改善箇所説明図

改善の内容

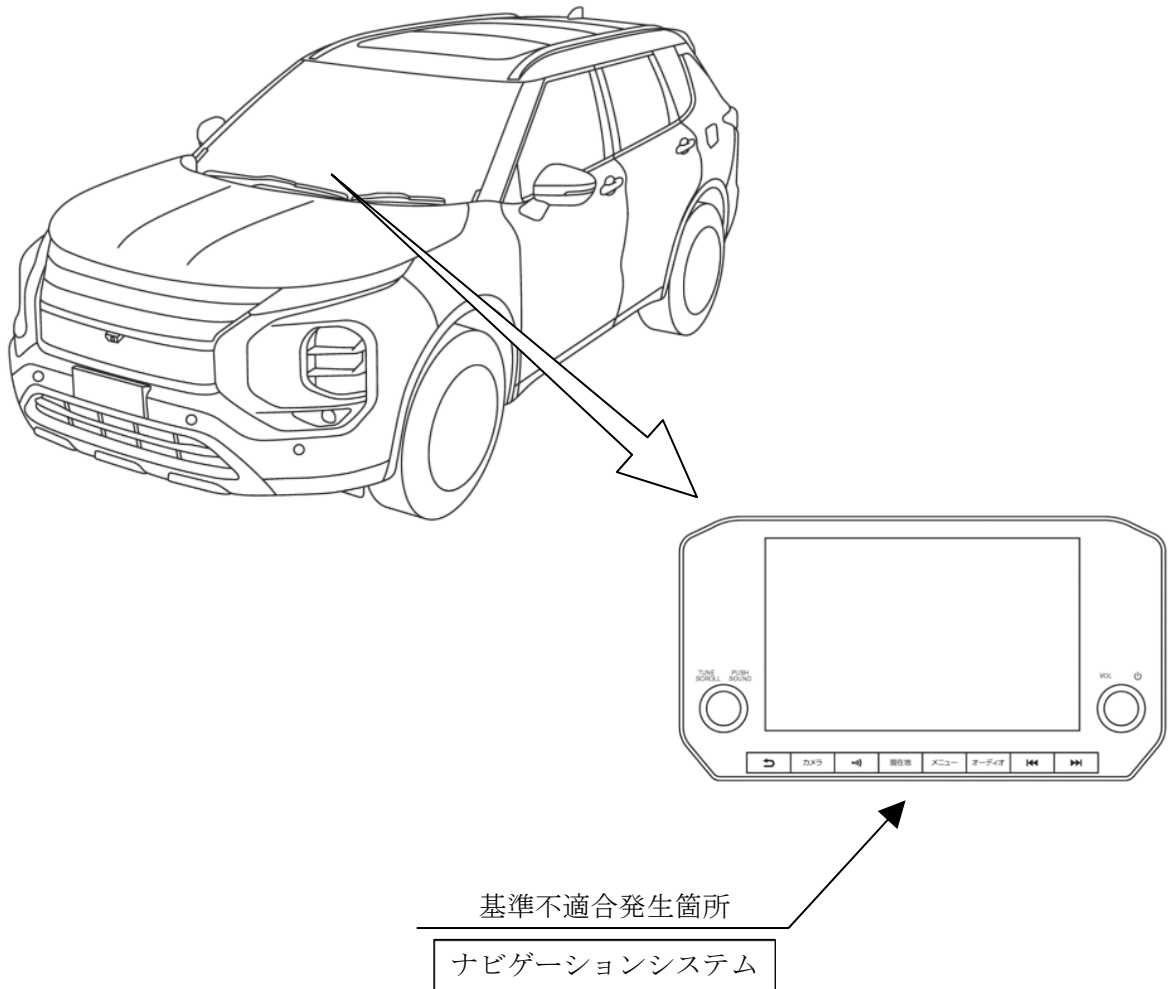
ナビゲーションシステムにおいて、制御プログラムが不適切なため、特定の操作をした場合に、液晶画面が黒くなったりフリーズしたりすることがある。そのため、液晶画面に直前直左確認用のカメラ映像が表示されず、保安基準第44条(後写鏡等の基準)に適合しなくなるおそれがある。また、後退時にリヤカメラ映像が表示されず、一部の車両においては保安基準第44条の2(後退時車両直後確認装置)に適合しなくなるおそれがある。

注：図中の 内は、プログラムを書き替える部品を示す。

全車両、ナビゲーションシステムの制御プログラムを対策仕様書き替える。

識別：後席右側ドアのドアチェッカーの取付けボルト頭部に、白または黄色のペイントを塗布する。
